Kenmerk: NL 33.01-2094-mm
Betreft: Zienswijze Ontwerp-wijzigingsbesluit N2000 beheerplan Groote Peel,
Deurnsche Peel & Mariapeel

Op 25 mei 2022 heeft u het ontwerp wijzigingsbesluit N2000 beheerplan Groote Peel, Deurnsche Peel & Mariapeel vrijgegeven voor inspraak. De Brabantse Milieufederatie (BMF) biedt u hierbij graag onze zienswijze op dit wijzigingsbesluit aan, als constructieve bijdrage aan het realiseren van de natuurdoelen van de Peelvenen.

Bufferzone ontbreekt op twee plekken in Limburg

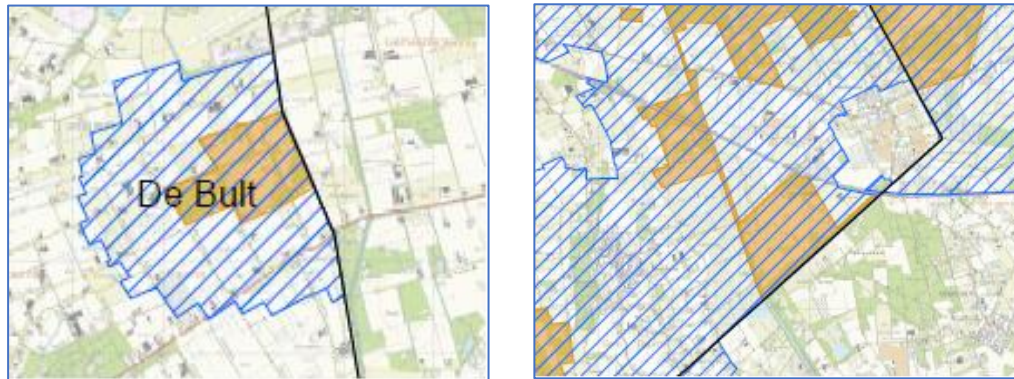
Zoals te zien is op onderstaande plaatjes ontbreekt een deel van de bufferzone op twee locaties aan de Limburgse kant, rondom de Bult en het Zinkske.

Hoewel het de verantwoordelijkheid is van de Limburgse partners om deze bufferzone aan te passen, verzoeken we u om hier bij het Limburgse College van Gedeputeerde Staten aandacht voor te vragen. Het gebied vormt tenslotte één samenhangend hydrologisch systeem.
